**(Int. 1) LAVORI DI COMPLETAMENTO DEL CENTRO INTERMODALE DI PORDENONE: ALLUNGAMENTO DELL'ASTA DI MANOVRA A M. 750**

**(Int. 2) LAVORI DI POTENZIAMENTO E MIGLIORAMENTO DELLA DOTAZIONE INFRASTRUTTURALE DEL TERMINAL INTERMODALE: REALIZZAZIONE DI UN FASCIO DI BINARI PER LA SOSTA DEI CARRI FERROVIARI**

**STUDIO PRELIMINARE AMBIENTALE**

**INTEGRAZIONI**

Fig. 1. Estratto della tav. 2a Rete delle infrastrutture della logistica, delle merci e dell'intermodale.

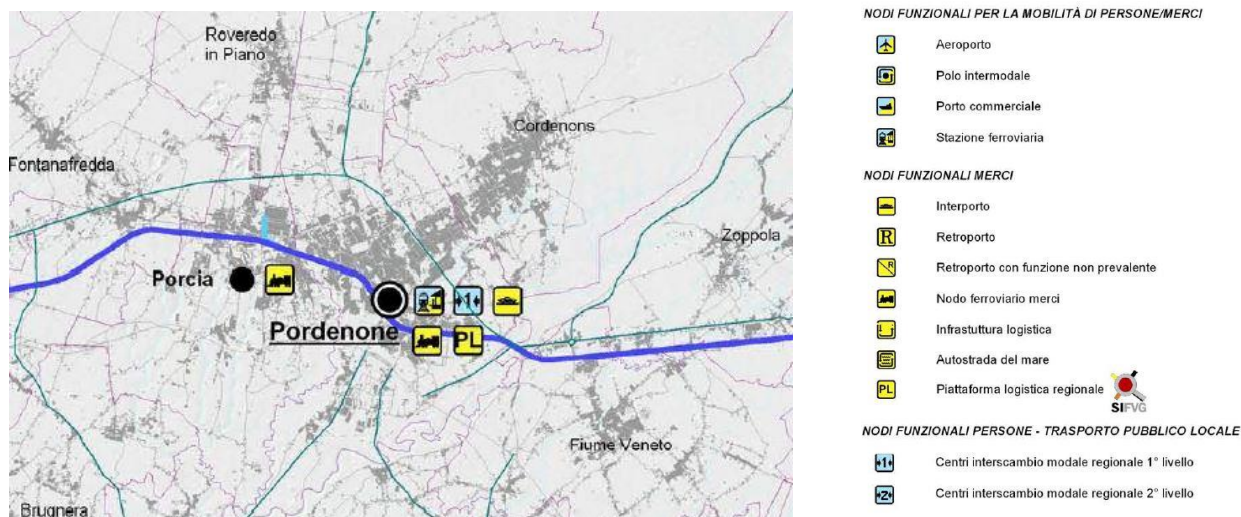
1. relativamente al quadro programmatico, una trattazione più ampia degli atti di pianificazione vigenti ponendo attenzione agli eventuali aggiornamenti, come nel caso di quello del Piano di gestione del rischio alluvioni (PGRA), pubblicato nella G.U. n.29 del 4 febbraio 2022;

Il riferimento al potenziamento del terminal intermodale di Pordenone il piano prevede, oltre alla realizzazione degli impianti ferroviari e al piazzale operativo, la realizzazione di un terzo binario di collegamento diretto tra la stazione di Pordenone e il terminal. Interventi finalizzati ad eliminare i colli di bottiglia o rallentamenti localizzati in grado di pregiudicare il servizio di tutta la rete regionale. Inoltre definisce l'interporto come infrastruttura di livello 3.

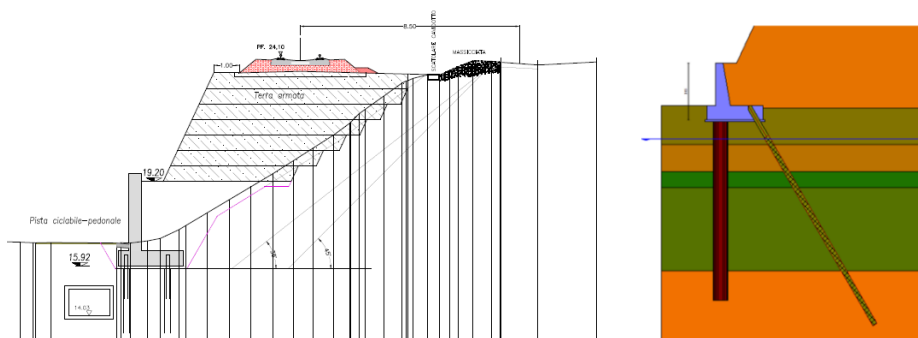
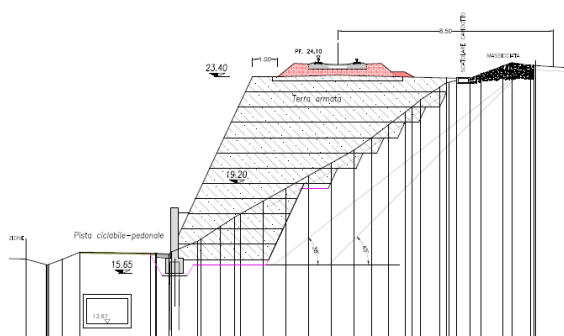
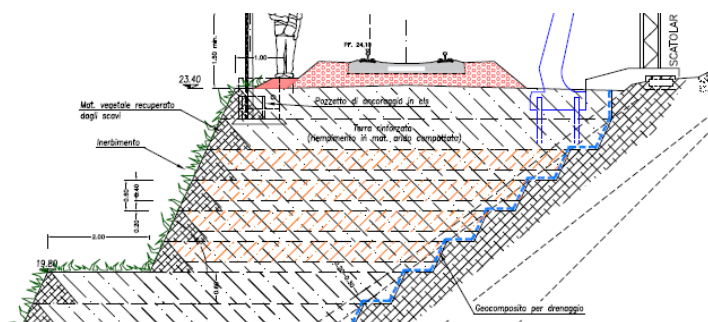
2. relativamente alle alternative prese in esame, una relazione di dettaglio sulle alternative progettuali considerate esplicitando i minori impatti ambientali sulla soluzione scelta;

Lo studio per l'allargamento del rilevato ferroviario ha dovuto tenere conto dei seguenti vincoli:

Entrambe queste soluzioni presentavano le seguenti criticità:

Scartate le soluzioni su descritte, è stata adottata la soluzione in “terra rinforzata” con reti geosintetiche non soggette a correnti vaganti dovute alla linea di corsa elettrificata, che ha un minor impatto costruttivo, poiché non vengono realizzati né muri di contenimento né pali, ed è risultata strutturalmente più adeguata a contenere i cedimenti sul rilevato esistente.

Fig. 7. Individuazione delle cave e delle discariche considerate in fase di progetto

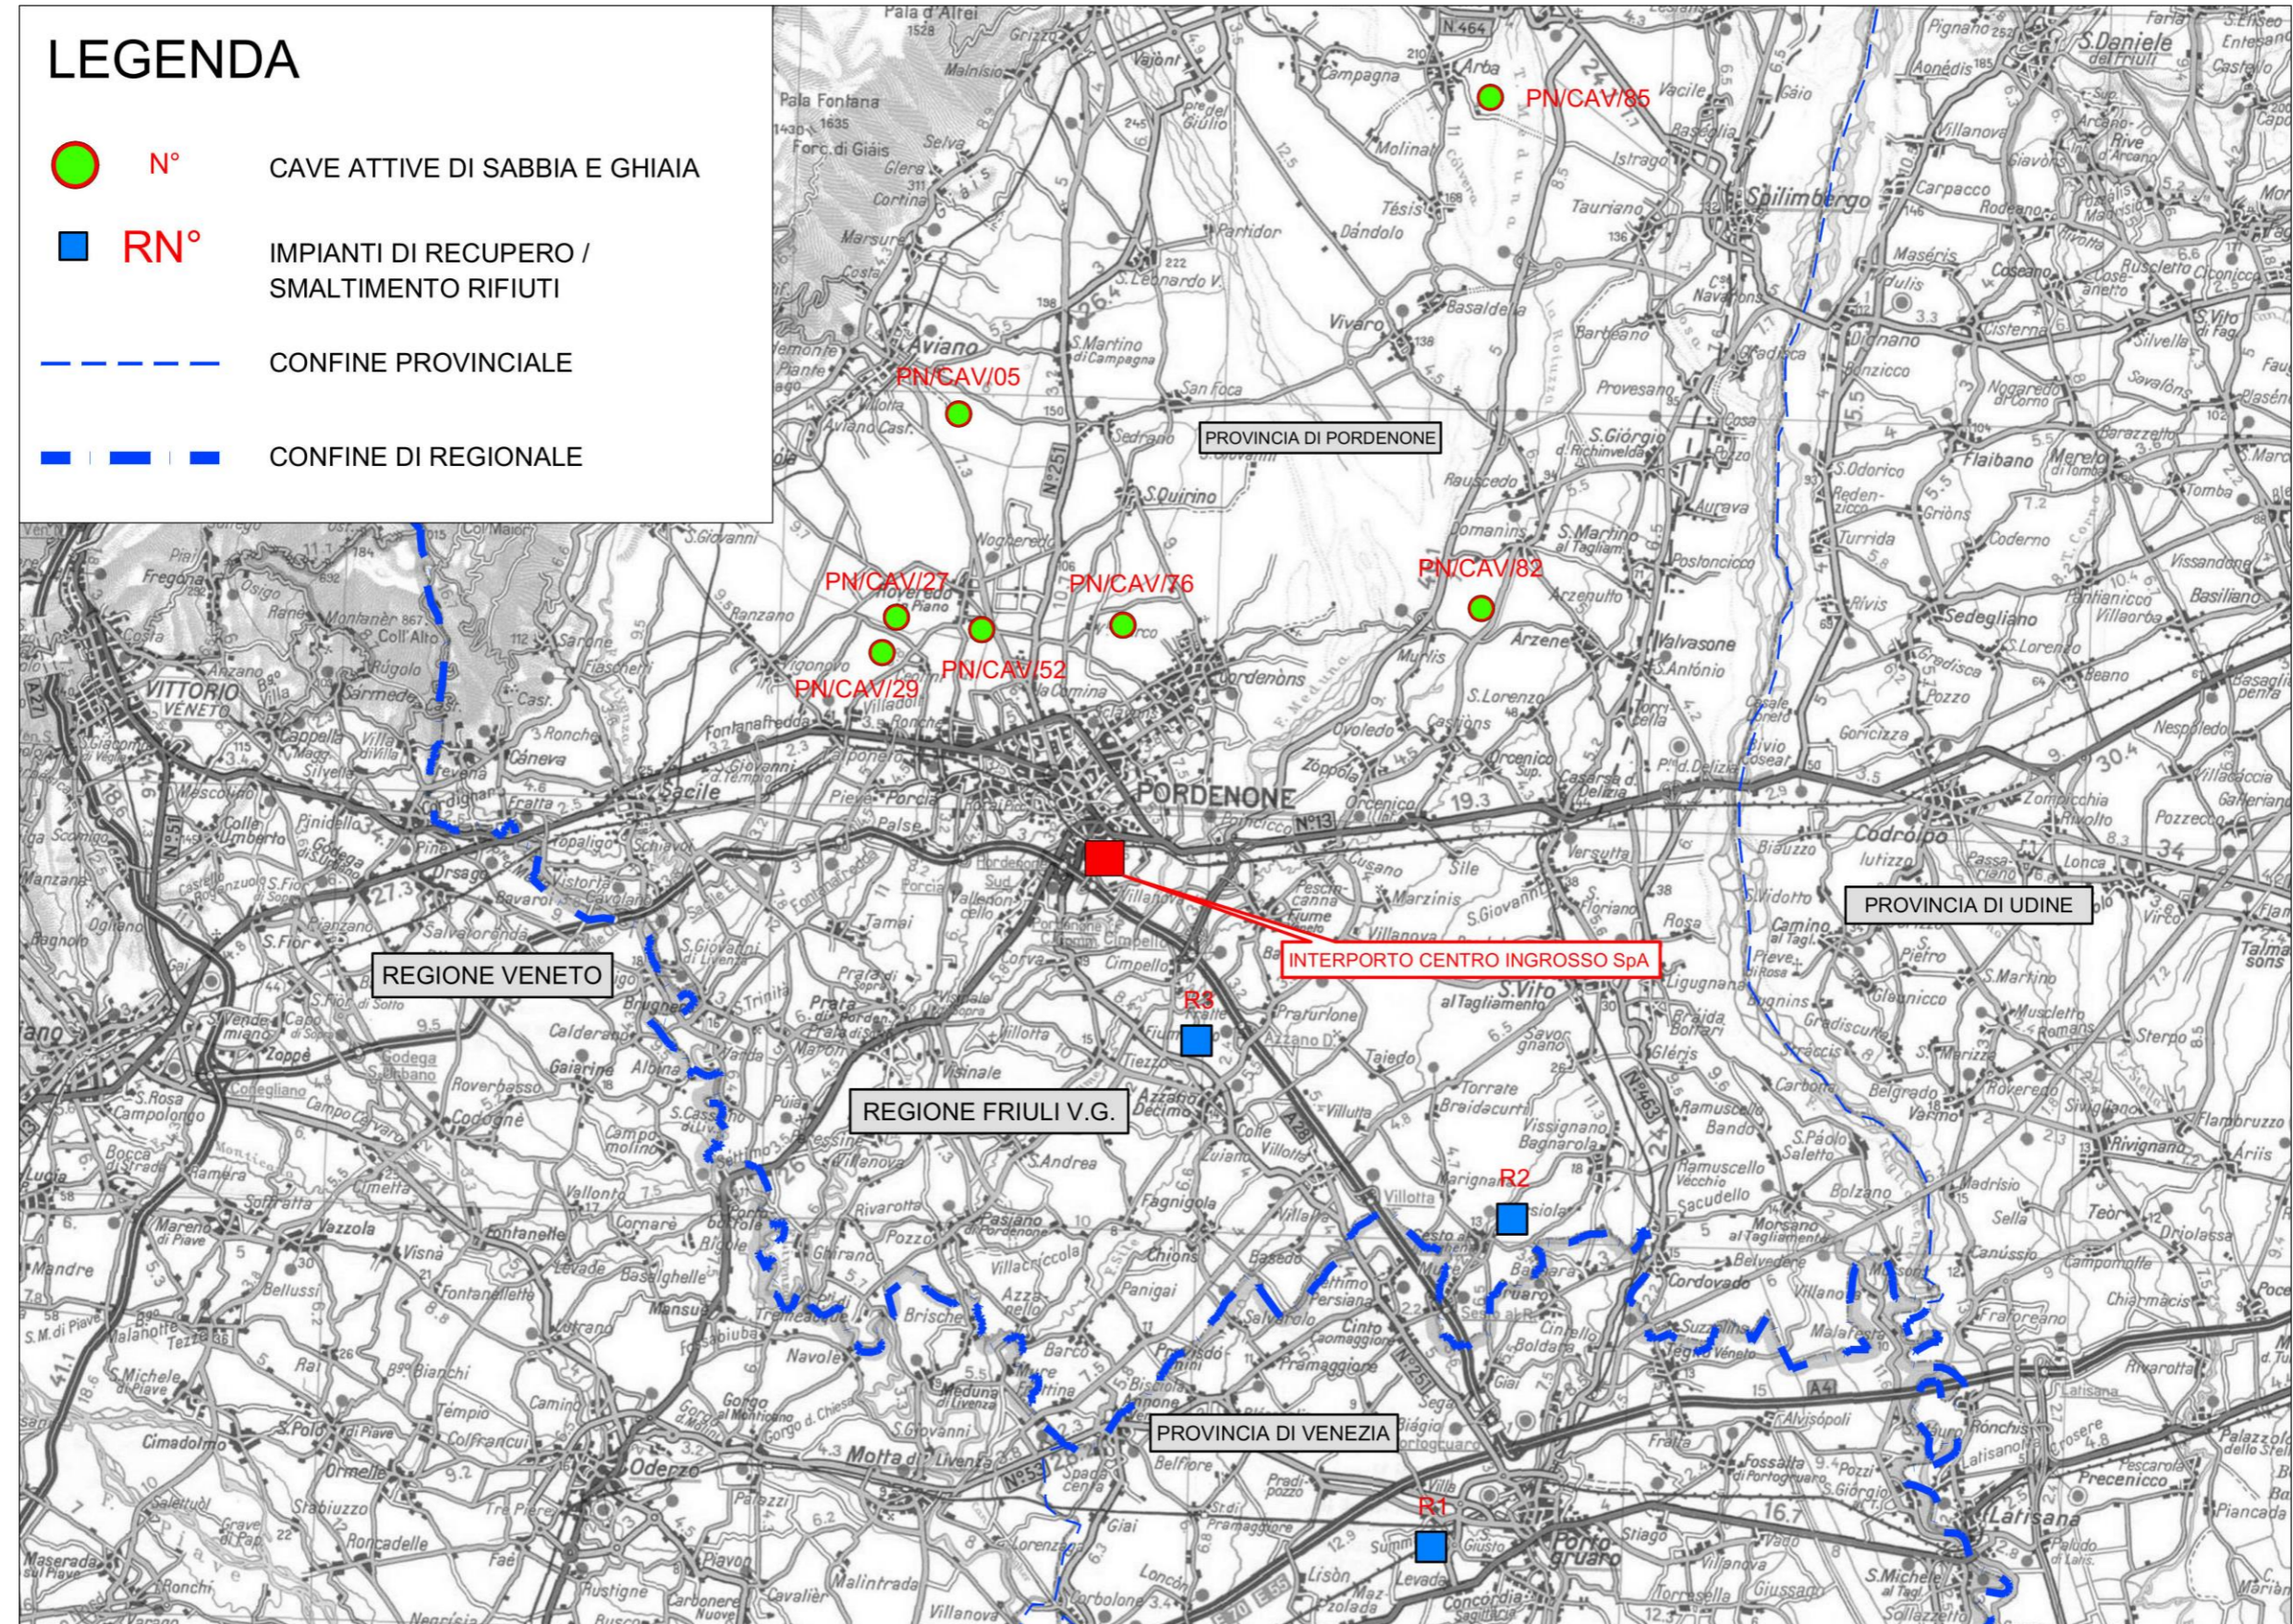
3. relativamente alla cantierizzazione, la quantificazione dei movimenti previsti su strada per il trasporto dei materiali e dei rifiuti e i possibili impatti sui recettori attraversati e sulla viabilità locale, previa individuazione delle cave e delle discariche ritenute più idonee;

Per quanto riguarda l'individuazione delle cave e delle discariche considerate in fase di progetto si rimanda all'elaborato grafico riportato di seguito, i cui siti sono riepilogati nella tabella seguente.
